ПАСПОРТ ДОСТУПНОСТИ

муниципального бюджетного дошкольного образовательного учреждения детский сад
«Аист»

по адресу: п. Солнечный, ул. Таежная, дом ба
№ д

Фото 12. Спортивный зал.

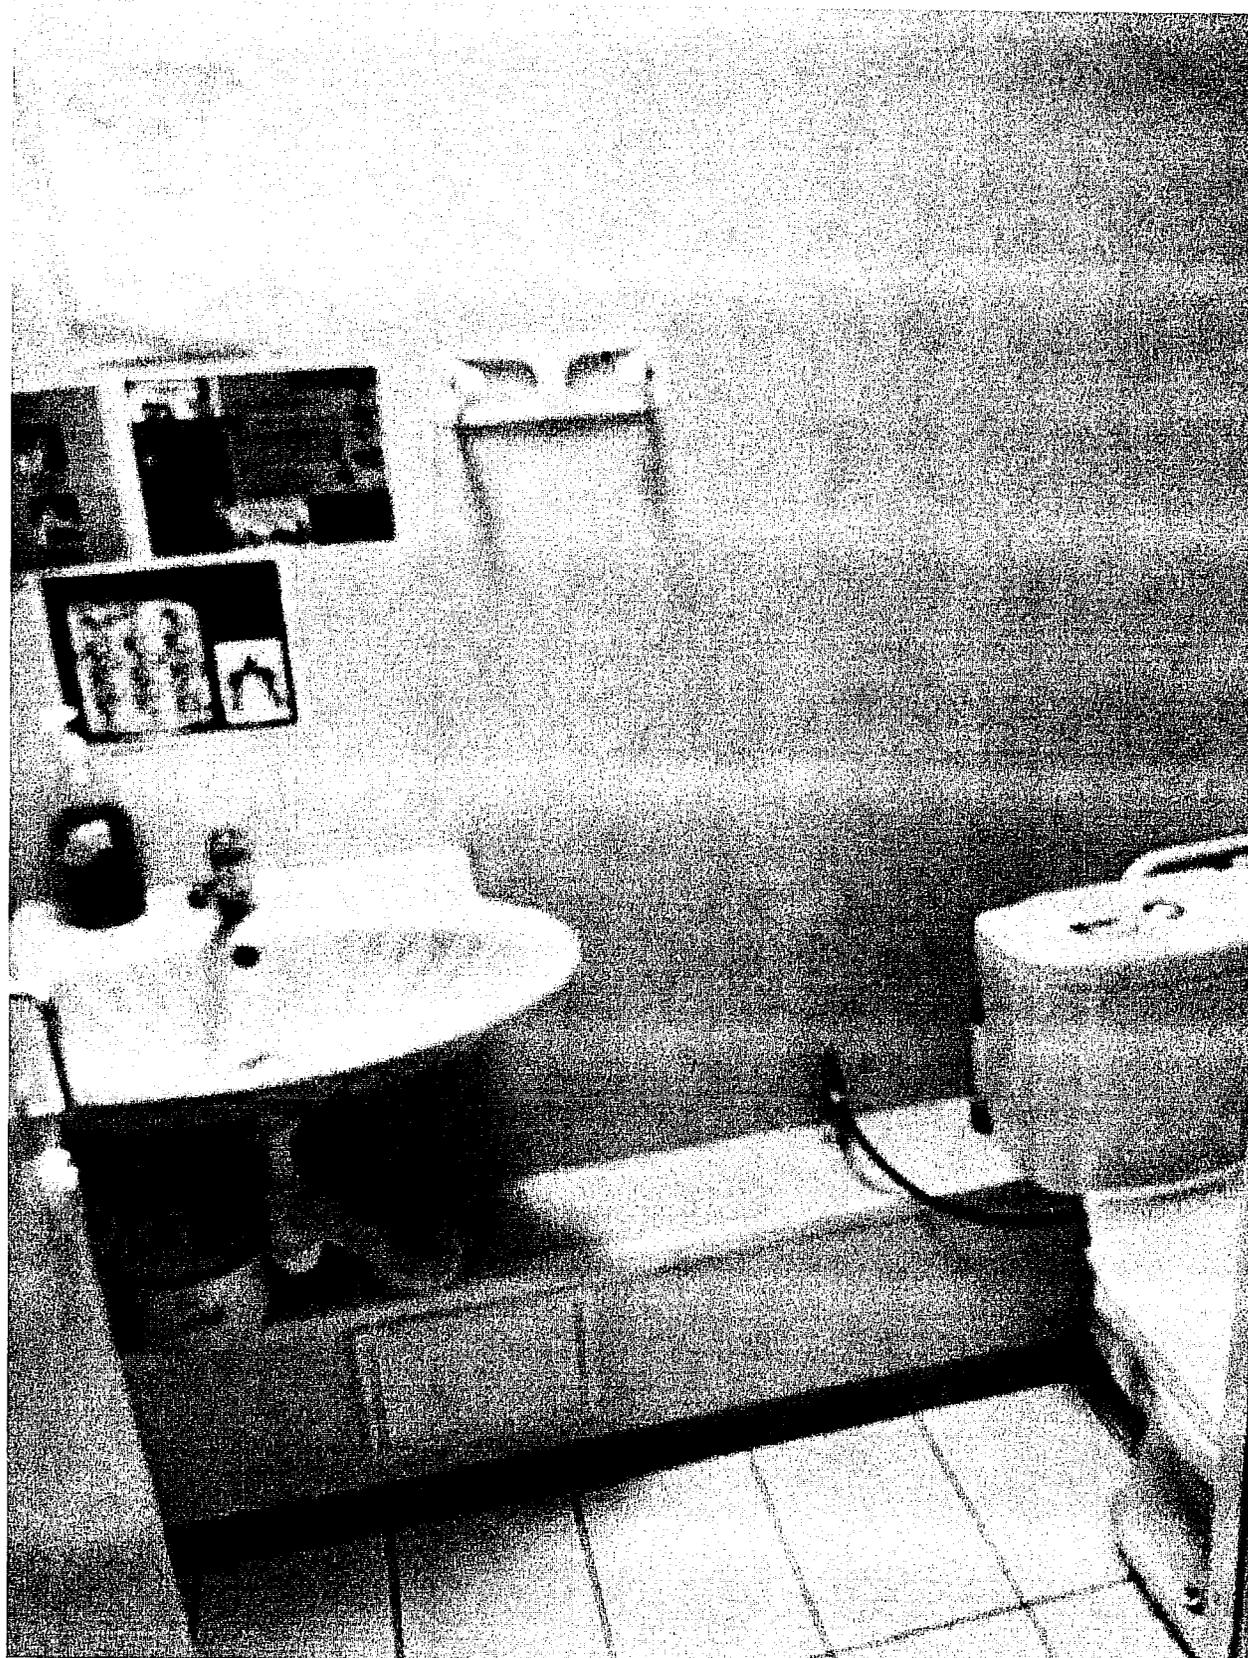
4.2.	Музыкальный зал Спортивный зал	Есть	1эт.-44, 2 эт-24	12, 13	. Отсутствуют тактильные направляющие и поручни.	Все	Установить тактильные направляющие.	Текущий ремонт Индивидуальное решение

Фото 16. Туалетная комната.

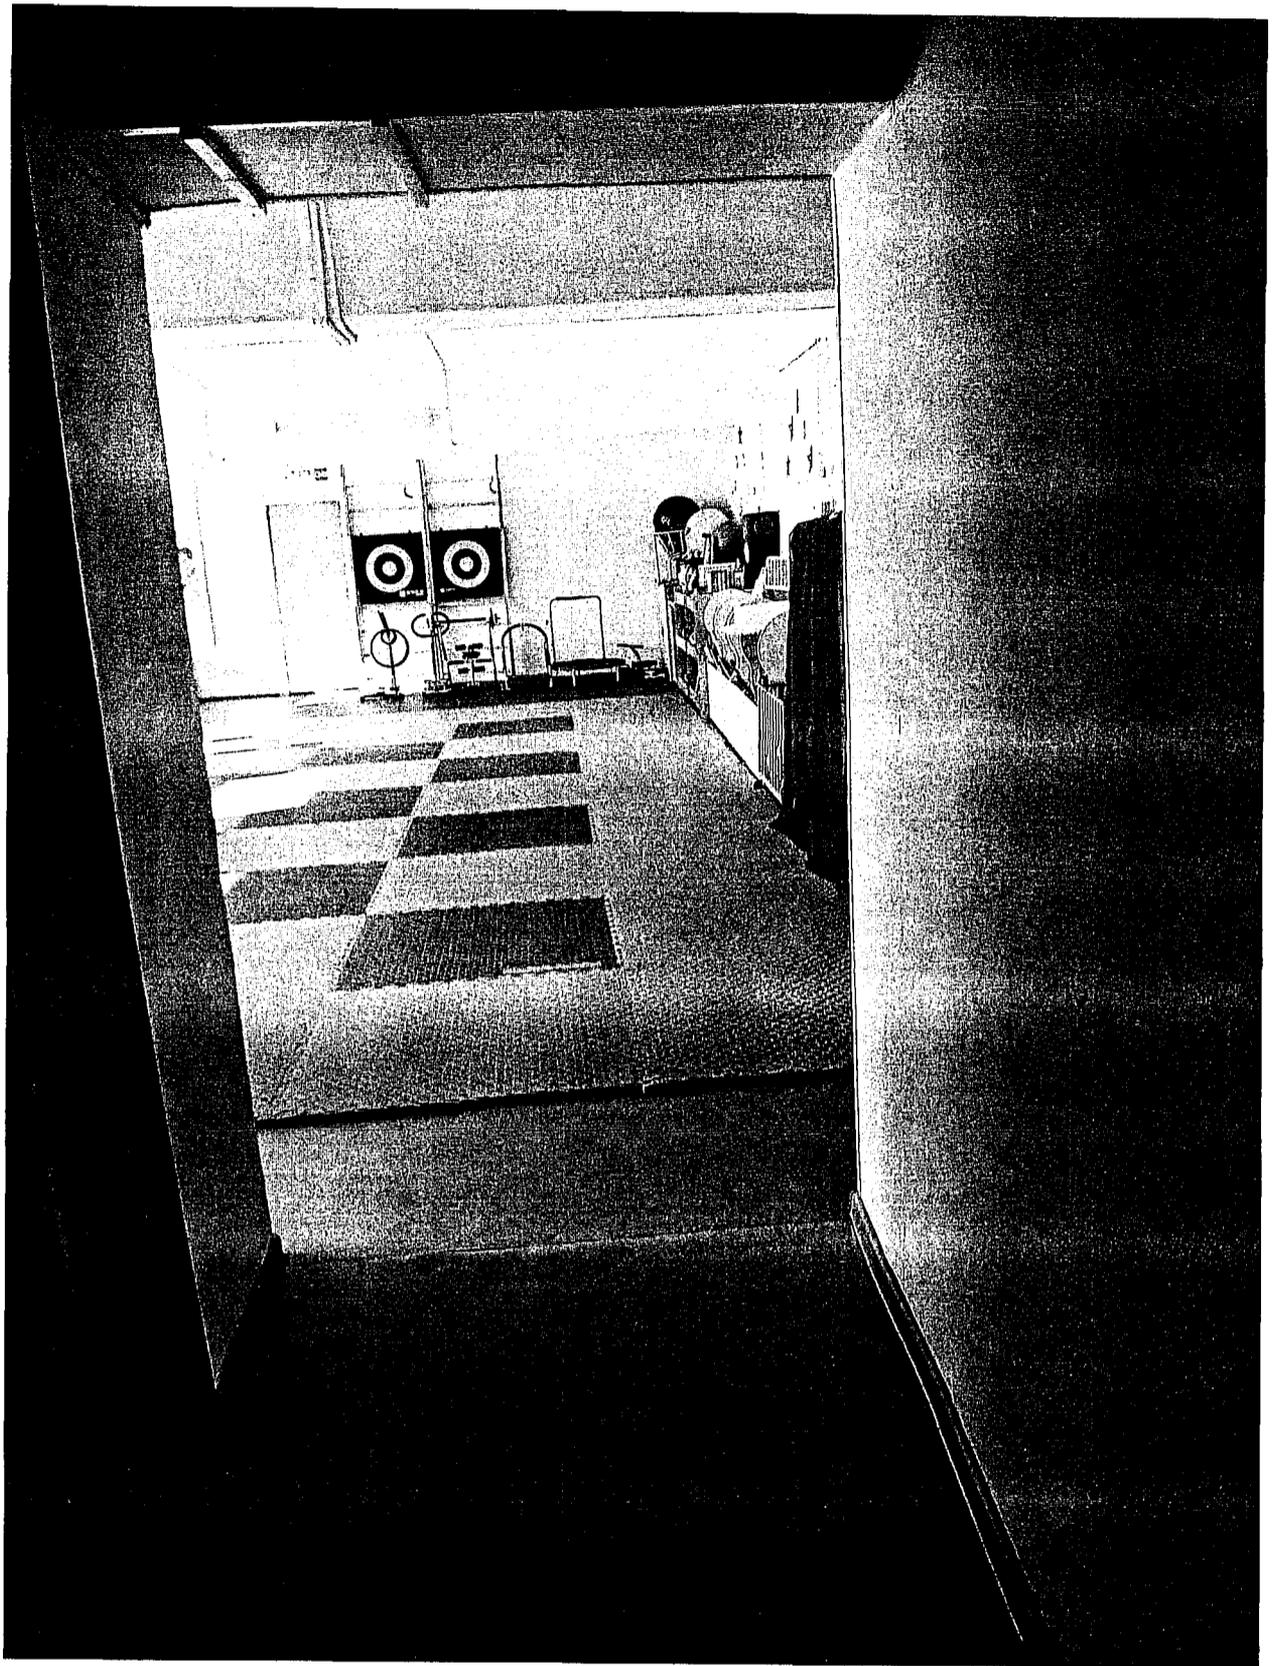
5.1.	Туалетная комната	есть	33	14,15, 16	Отсутствует информирующая табличка о назначении кабинета. Отсутствует система 2-х сторонней связи. Отсутствует универсальная кабинка. Ширина дверного проема менее 0,9 м. Ручки не рычажного типа. Порог в дверях более 0,014м. Размеры санузла менее 2,20х1,180. Отсутствуют горизонтальные и вертикальные поручни, откидные штанги, крючки для одежды и костылей. Кнопка вызова дежурного администратора. Смеситель на умывальнике не рычажного типа. Отсутствуют писуары вертикальной формы. Система управления слива не соответствует нормативам. Отсутствует откидное кресло на спинке унитаза.	все К,О,С	Установить информирующую табличку о назначении кабинета. Оборудовать системой 2-х сторонней связи. Установить универсальную кабинку. Расширить дверной проем. Снизить порог до допустимого уровня. Установить ручки рычажного типа. Установить горизонтальные и вертикальные поручни, откидные штанги, крючки для одежды и костылей. Оборудовать двухсторонней связью. Установить смеситель на умывальнике рычажного типа. Установить писуары вертикальной формы. Систему управления слива привести в соответствие нормативам. Установить откидное кресло на спинке унитаза.	Текущий ремонт
